改善箇所説明図

基準不適合発生箇所

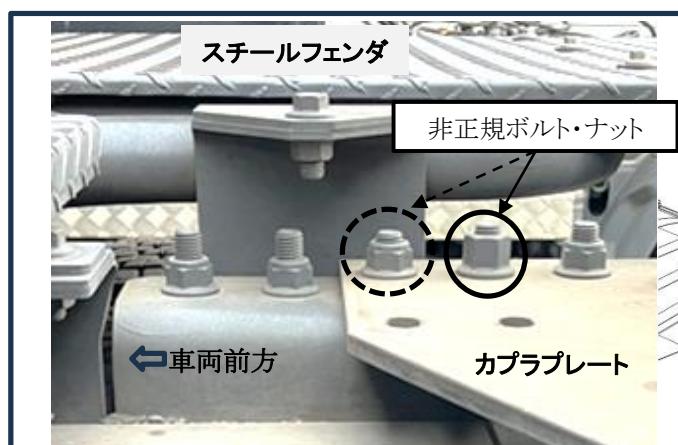
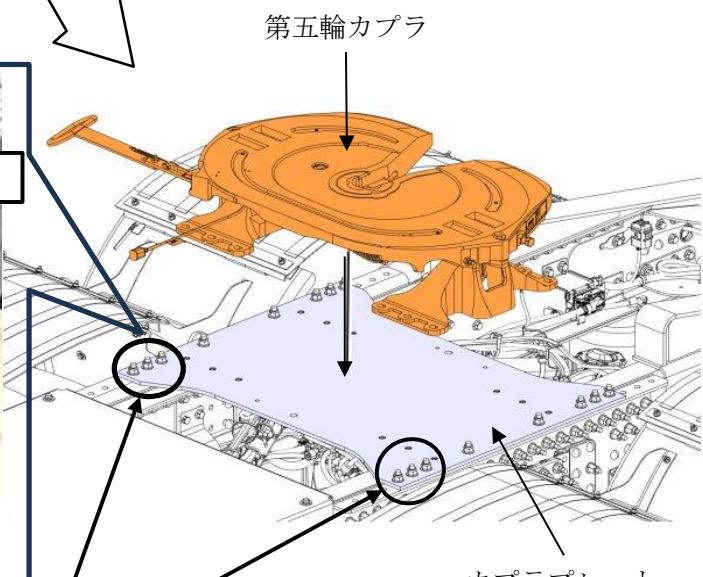
スチールフェンダ仕様：カプラプレート前側左右1か所
その他の仕様：カプラプレート前側左右2か所

重量物輸送用トラクタにおいて、第五輪カプラを載せるカプラプレートの取付け工程が不適切なため、当該プレートの左右前側が非正規のボルト・ナットで締結されているものがある。そのため、そのままの状態で使用を続けると、ボルト・ナットが緩み、最悪の場合、走行中に脱落し、他の交通の妨げとなるおそれがある。

全車両、第五輪カプラプレートの左右前側（最大4か所）のボルト・ナットを正規品に交換する。

注： [] は交換する部品を示す。

識別：ロックナットに黄色ペイントを塗布する。
